# IPPC

Documentazione di supporto agli  
approfondimenti da sottoporre alla  
Conferenza dei Servizi

Contestabile Ambiente Srl

Data Giugno 2019

## 1.2 Bussola ricezione

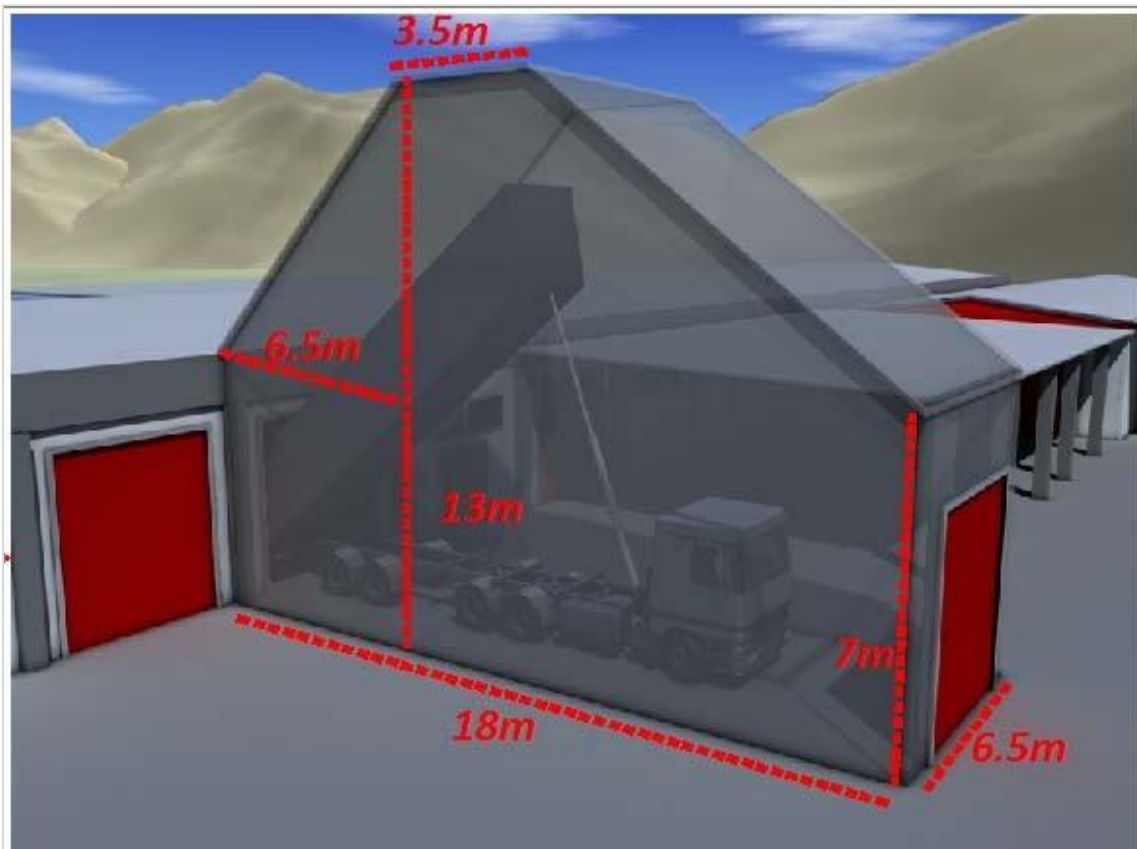
Rimanendo sempre nella stessa area critica, si ritiene inoltre che il mantenimento dei necessari livelli di pressione negativa all'interno dei capannoni e, contestualmente, l'impedimento alla fuoriuscita di emissioni odorigene attraverso l'apertura, ancorché temporanea, delle loro porte di ingresso, possa essere garantita attraverso l'adozione di "zone cuscinetto" costituite da "tunnel bussole", in corrispondenza delle suddette porte dei capannoni.

- La Ditta si dichiara disponibile a sottoporre alla valutazione della Conferenza dei Servizi una proposta d'intervento, formalizzata su tavola di approfondimento T1.

- La bussola di ricezione potrà essere realizzata con struttura in carpenteria metallica (ferro zincato) e tamponature in pannelli sandwich.
- Dimensioni Lunghezza 18m - Larghezza 6.5m - Altezza massima 13m.
- Di seguito si riporta *rendering* della possibile struttura da realizzarsi.

- Le aperture saranno presidiate da portoni del tipo ad impacchettamento rapido.
- In fase di normale gestione i portoni di accesso alla bussola e di scarico saranno chiusi.

- Logica di funzionamento:
  - All'arrivo del mezzo si apre in remoto il portone della bussola mentre il portone di scarico resta chiuso.
  - Sul lato della bussola (cfr T5) verrà sistemato un ventilatore assiale per l'aspirazione dell'aria con attivazione automatica in fase di apertura del portone esterno.

- L'apertura del portone della bussola esclude in automatico la possibilità di azionamento del portone di scarico.
  - Chiuso il portone della bussola è possibile procedere all'apertura in remoto del portone di scarico.

- L'apertura del portone di scarico esclude in automatico la possibilità di apertura del portone della bussola.
  - Durante la fase di apertura del portone di scarico il flusso di aria è dalla bussola verso il capannone.

#### 3.1 Sistema raccolta e trattamento acque meteo

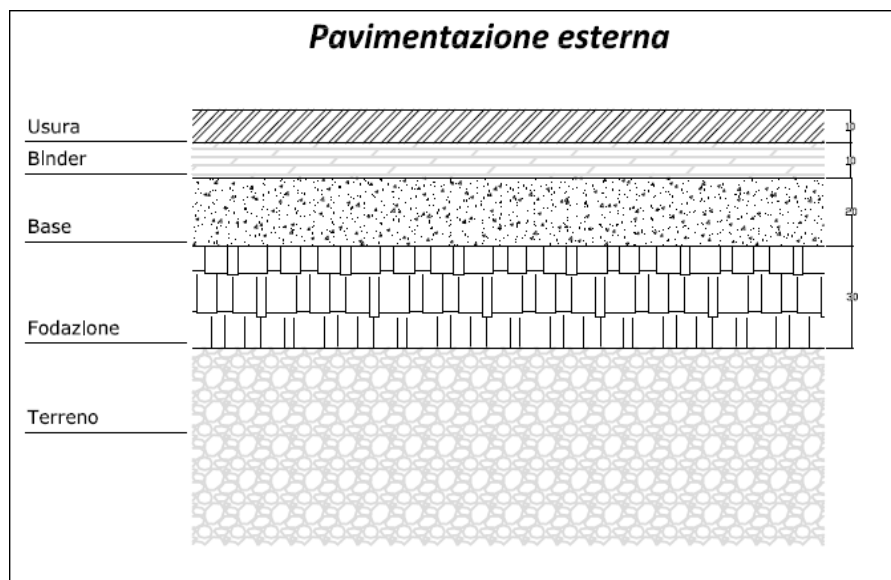
1. Specifico approfondimento, fornendo anche gli opportuni elaborati grafici, sul sistema di raccolta, trattamento e scarico delle acque meteoriche di prima e seconda pioggia (es. direzione di deflusso delle acque meteoriche, ubicazione dei pozzetti/griglie di raccolta, caratteristiche tecniche del bacino di raccolta, etc), con indicazione dei parametri da monitorare e delle relative frequenze, tenendo conto che l'utilizzo delle acque per irrigazione si ritiene essere uno scarico su suolo;

- Al fine di fornire supporto all'approfondimento richiesto è stata editata una ulteriore planimetria, oltre a quella già agli atti della CdS (All.D1 AIA), contenente il tematismo flussi idrici e presidi ambientali.

- La ditta evidenzia che non esiste un impianto di irrigazione.
- Al fine di massimizzare il recupero di risorsa idrica la ditta propone di inviare, dopo trattamento, le acque di prima pioggia direttamente al reintegro degli scrubbers ed umidificazione del biofiltro, senza ricorrere allo scarico nel bacino di accumulo.

- In tal modo, le acque raccolte nel bacino artificiale (seconda pioggia e coperture) possono essere riutilizzate per l'irrigazione del biofiltro e per il reintegro degli scrubbers, oltre che, occasionalmente, per i reintegro della riserva idrica antincendio e, nel caso di surplus essere disperse al suolo.

- Le acque di seconda pioggia e provenienti dalle coperture non sono soggette ad autorizzazione ai sensi della Parte III D.Lgs. 152/06 art. 113 c.2.
- Nel caso di surplus l'acqua del bacino viene scaricata al suolo.

### Pavimentazione industriale

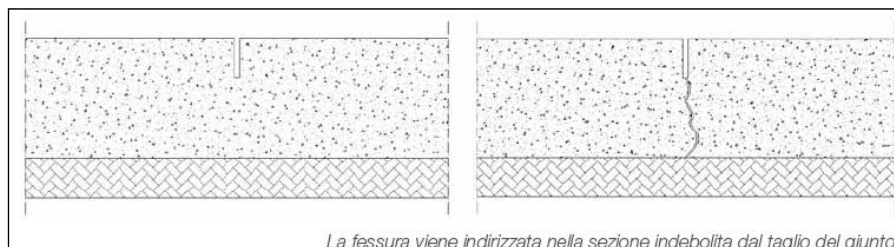
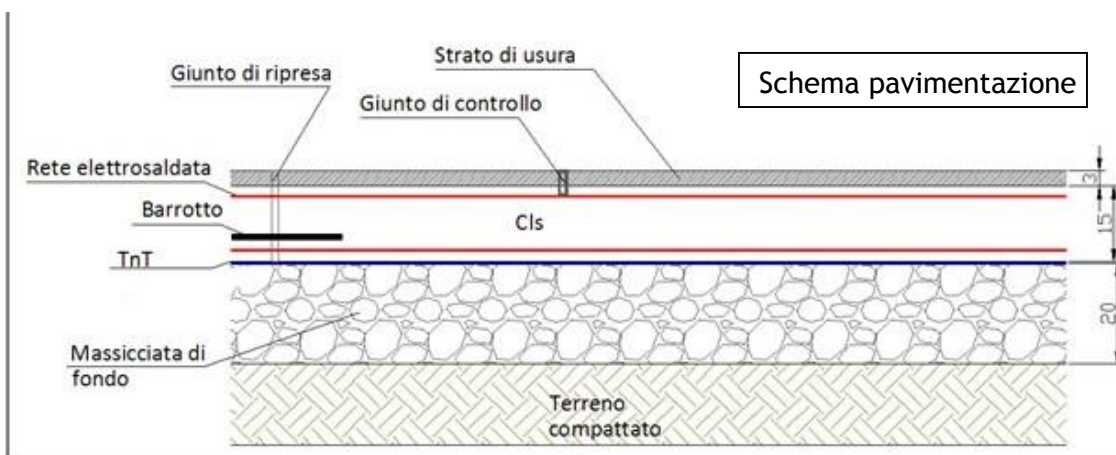
2. Specifico approfondimento sulle modalità di impermeabilizzazione del sito nella sua interezza (zona di lavorazione, zona di transito, zona di deposito, etc) e procedure di verifica e di ripristino, laddove necessario;

Il pavimento ha uno spessore di 15cm di calcestruzzo, impermeabile ed antiusura, sostenuto da un doppia rete elettrosaldata con diam 6 mm e passo 20x20.

Per far sì che la fessurazione non pregiudichi la pavimentazione, sono stati effettuati dei tagli (detti giunti di contrazione) nella parte superiore del pavimento, per almeno  $\frac{1}{4}$  del suo spessore. Questo intervento, effettuato in un momento in cui il calcestruzzo non è troppo resistente, ma nemmeno troppo plastico, consente di controllare le fessure e indirizzarle verso la sezione così indebolita. Le stesse sono state poi riempite con resine impermeabilizzanti.

La norma UNI 11146:2005 descrive la corretta esecuzione e la distanza fra due giunti di contrazione secondo la seguente formula:  $L_{gs} = 18 h + 100$

Nei giunti di costruzione, dovuti alle riprese di getto tra porzioni di pavimentazione realizzate in giorni diversi sono stati inseriti dei “barrotti”.

## 3.20 Scrubber

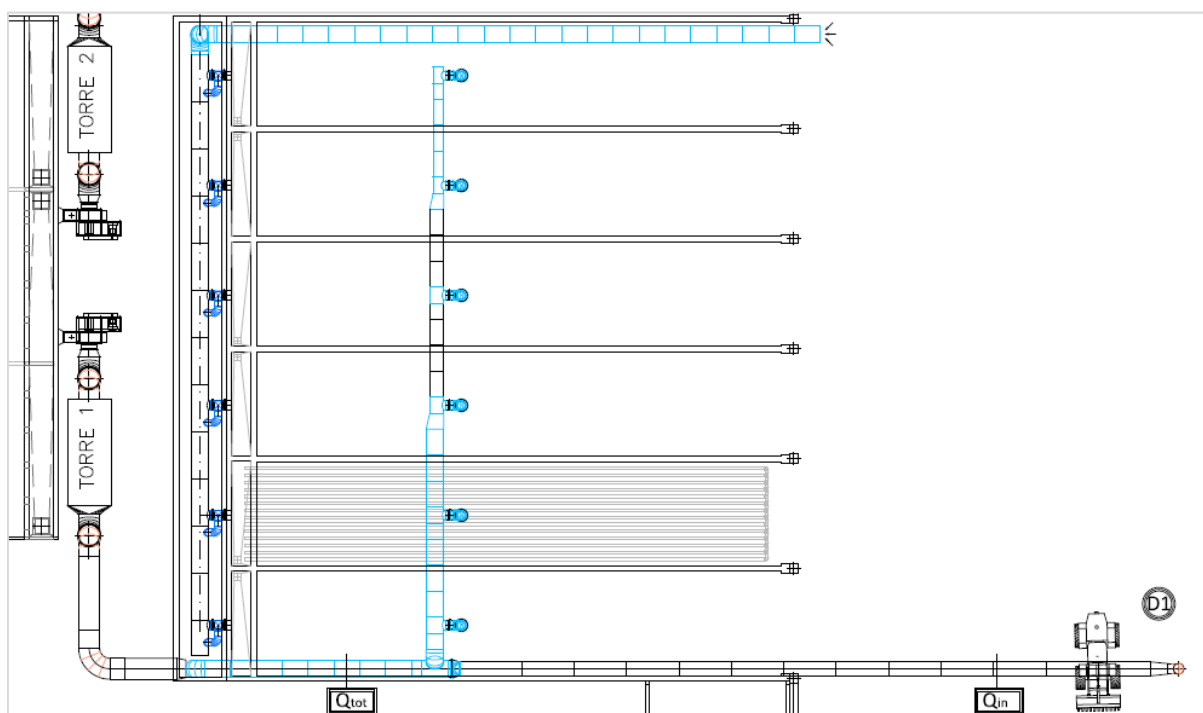
20. Relativamente alla sostituzione dello scrubber prevedere l'installazione di un demister;

- I presidi derivanti dalla fornitura per la manutenzione straordinaria sono già attrezzati con demister.
